Oggetto: **[ID: 9463] Comuni di Mesagne e Brindisi (BR) – Progetto di un impianto agrivoltaico, della potenza di 63,86 MW con sistema di accumulo da 50MW e delle relative opere di connessione alla RTN, da realizzarsi nei comuni di Mesagne e Brindisi (BR)**

Procedura: Valutazione di Impatto Ambientale ai sensi dell'art. 23 del D.lgs. n. 152/2006

Parere tecnico-istruttorio della Soprintendenza Speciale per il PNRR

Fig. 3-4 – Elaborazioni degli impatti cumulativi della Soprintendenza ABAP aggiornata al 31/05/2023

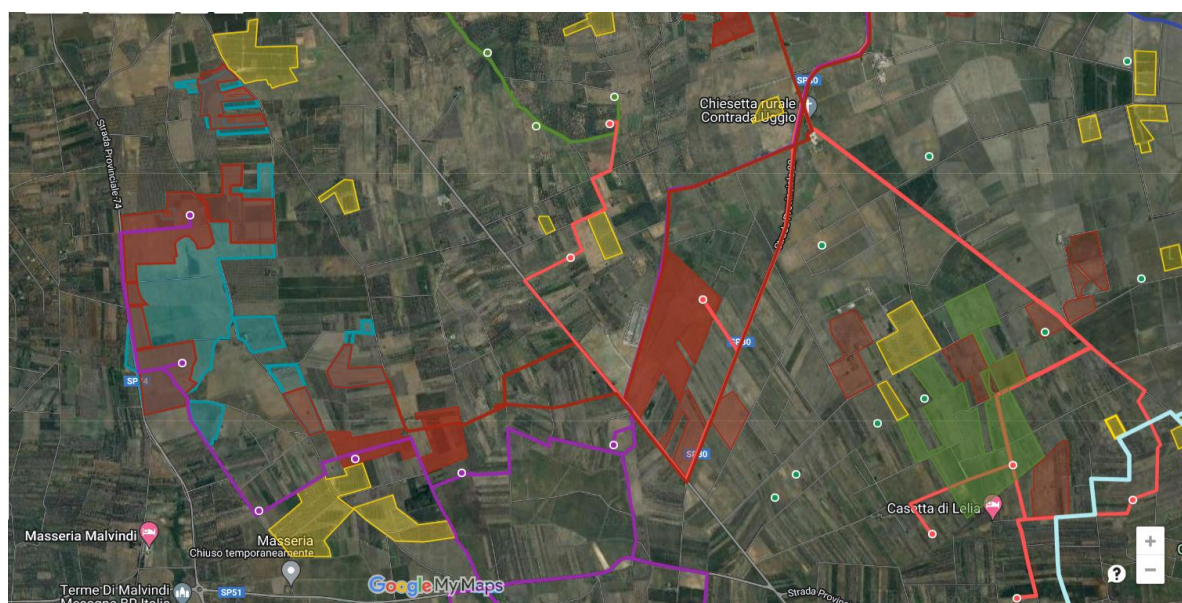
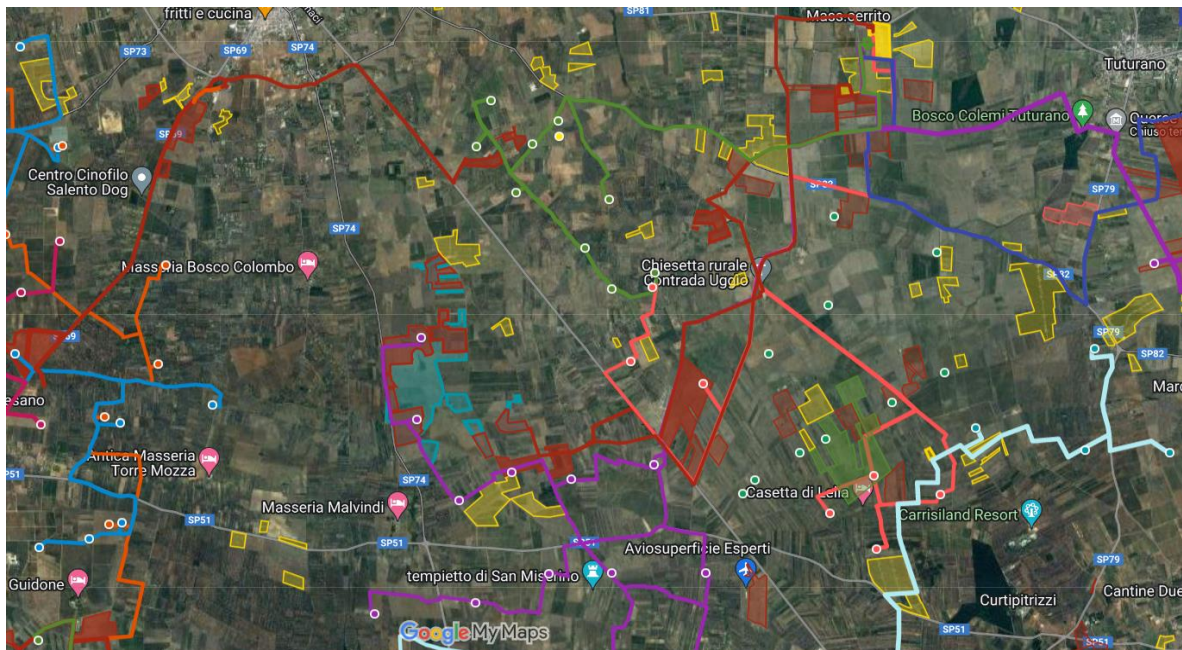
Considerato il raggio di 5 km, il dato riportato negli elaborati relativi agli impatti cumulativi aumenta esponenzialmente, data la presenza diffusa su tutti i lati e tra gli stessi lotti di progetto di altri campi fotovoltaici in esercizio, come attestato dall’anagrafica FER, anche al netto degli impianti con iter di autorizzazione chiuso positivamente e di quelli in fase di autorizzazione.

Le aree interessate dai procedimenti sopracitati – come supportato dallo stralcio aerofotografico su riportato – più il procedimento in oggetto interesserebbero complessivamente circa 364,412 ha (circa 3.644.120 mq). I suddetti impianti sono considerati anch’essi detrattori in quanto hanno già comportato un elevato consumo di suolo e una rilevante trasformazione della texture agricola.
